Title — Sujet : Fence installation for courtyard	
Clôture pour création de cour	
Solicitation No. — No. de l'invitation 21301-20-3318499	
Solicitation Amendment No. — No. de modification de l'invitation : 001	Date : 7 octobre 2019 October 7 2019
GETS Reference No. — No. de Référence de SEAG 19-00890160	
Solicitation Closes — L'invitation prend fin at /à : 2 p.m. EDT – 14h HNE on / le : October 15 2019 / 15 octobre 2019	
F.O.B. — F.A.B. Plant – Usine: Destination: X Other-Autre:	
Address Enquiries to — Soumettre toutes questions à : Karine Clément Agente régionale, Approvisionnements et Contrats int./ Acting Contracting and Procurement Regional Officer karine.clement@csc-scc.gc.ca	
Telephone No. – No de téléphone: 450-661-9550 poste 3214	Fax No. – No de télécopieur : 450-664-6626
Destination of Services : Destination des services: Service correctionnel du Canada Centre régional de réception 246, montée Gagnon Sainte-Anne-des-Plaines (Québec) J0N 1H0

Le présent addenda # 001 est émise pour apporter une modification au plan et modifier le devis.

PLAN Pour construction, A1 :

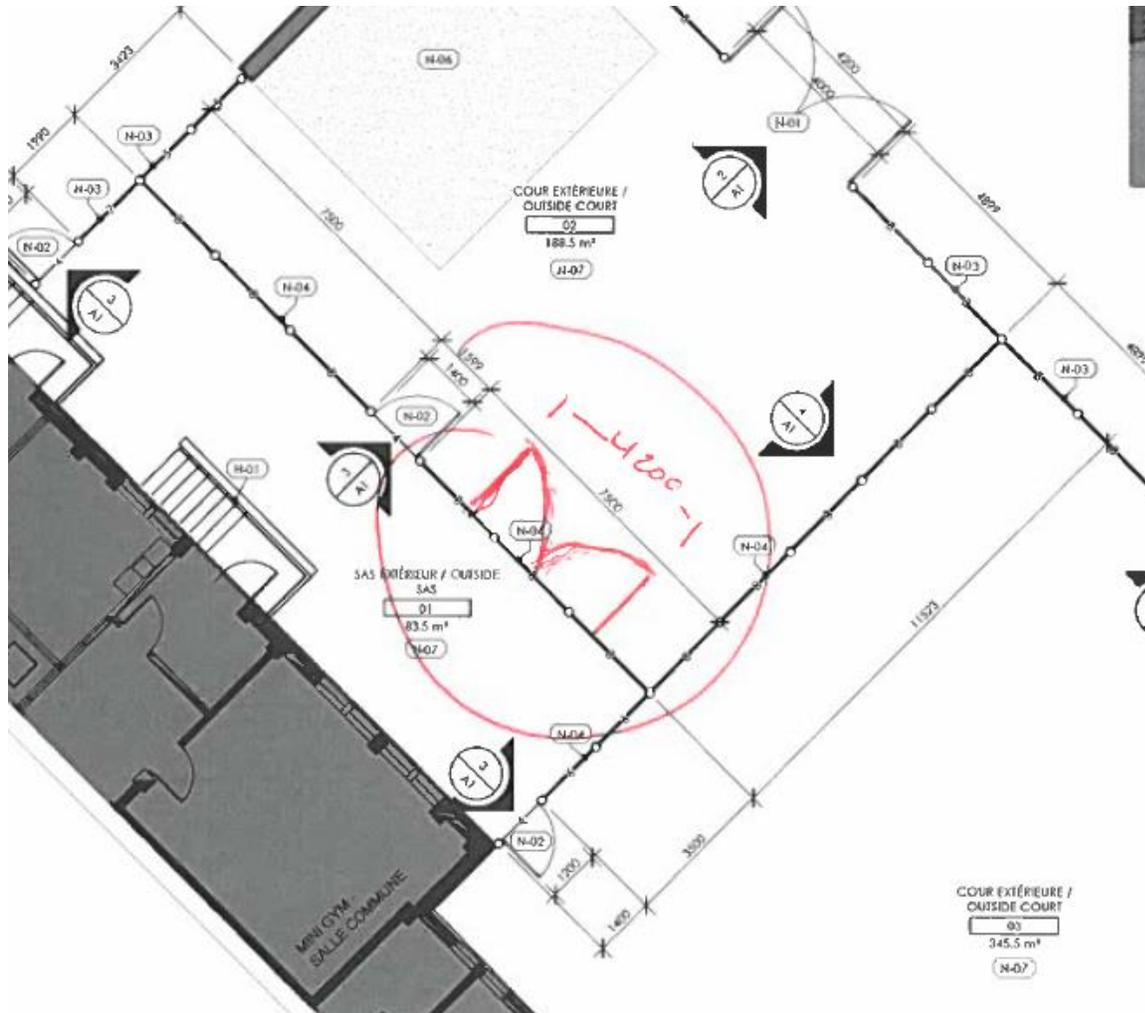
Ajout d'une barrière double pour équipement, centrée dans la section de clôture situées entre la porte piétonne et la séparation des deux nouvelles cours, voir croquis.
